**19630** *Resolución de 1 de diciembre de 2010, de la Secretaría de Estado de Cambio Climático, por la que se formula declaración de impacto ambiental del proyecto Acceso al puerto de El Musel por Aboño.*

El promotor del proyecto es la Autoridad Portuaria de Gijón del Ministerio de Fomento y el órgano sustantivo es Puertos del Estado del Ministerio de Fomento.

A continuación se muestra un plano donde se representan las tres alternativas estudiadas por el promotor:

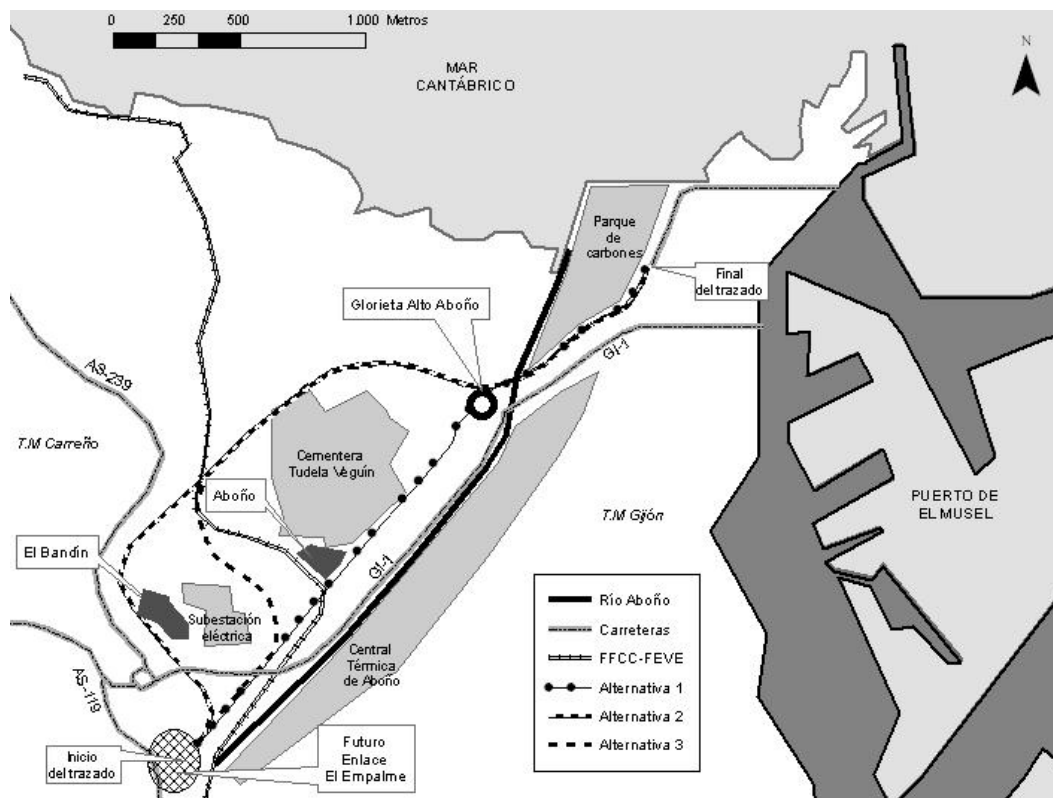
La Dirección General de Biodiversidad y Paisaje de la Consejería de Medio Ambiente, Ordenación del Territorio e Infraestructuras del Gobierno del Principado de Asturias indica que, de las alternativas barajadas en el estudio de impacto ambiental, la alternativa 1 es la que menores efectos medioambientales supondría, mientras que las alternativas 2 y 3 tendrían unos efectos moderados. Considera que dichos efectos resultarían minimizados tras la adopción de las medidas correctoras propuestas por el promotor. Además, realiza una serie de observaciones respecto a las medidas correctoras propuestas en el estudio de impacto ambiental, solicita la sustitución de «Acer campestre» por «Acer pseudoplatanus», por ser esta especie más propia de este ámbito biogeográfico, y descarta el uso de «Platanus orientalis» por no ser autóctona y tener comportamiento invasor. Asimismo, recomienda la sustitución de la mención genérica «Lonicera spp» por la especie «Lonicera periclymenum» con el fin de evitar el uso de otras especies alóctonas. Por último, indica que deberá respetarse la vegetación de ribera del río Pervera en la zona de El Empalme, por tratarse del hábitat de interés comunitario prioritario 91E0\* Bosques aluviales de «Alnus glutinosa» y «Fraxinus excelsior» («Alno-Padion», «Alnion incanae», «Salicion albae»).

La Asociación de Vecinos El Filandón del Carrió considera en su alegación que el trazado del nuevo vial supone una agresión, tanto al medio ambiente, como a la calidad de vida de los habitantes de la zona. Asimismo, indica que existen otros trazados en el estudio de impacto ambiental que implican la ocupación de fincas no productivas y no afectan a empresas, viviendas ni viales públicos, y que existe además un trazado alternativo que forma parte de los propios estudios de accesos de la Autoridad Portuaria que representa una actuación mucho menos lesiva tanto para empresas como para particulares. Por último, solicita la explicación de la utilidad o ventaja que supone duplicar una estructura ya existente en todas las características a la anterior, en lugar de ensanchar, ampliar, reafirmar y alterar el trazado de la carretera que ya da acceso al puerto.

El promotor en su contestación indica que el estudio de impacto ambiental coincide en la consideración de que la alternativa 1 es, ambientalmente, la más adecuada. Además asume las recomendaciones relativas a las especies empleadas en la restauración paisajística. Respecto al bosque de ribera del río Pervera, indica que todas las alternativas propuestas plantean el cruce del mismo mediante un viaducto, garantizando así la protección de la vegetación de ribera.

El promotor en su respuesta indica que en el proyecto de trazado se incluyeron 3 alternativas de trazado y que, atendiendo a criterios territoriales y funcionales, de optimización de trazado, de afección a ambiental a la zona y desde el punto de vista económico, se adoptó como solución para el acceso al puerto de Gijón la alternativa 1. Asimismo, indica que la ventaja y utilidad de proyectar un nuevo vial en lugar de aprovechar el existente es que se plantea como uso exclusivo del puerto de Gijón, ante la necesidad de dotarle de los accesos terrestres necesarios para garantizar un servicio por carretera acorde con las infraestructuras portuarias.
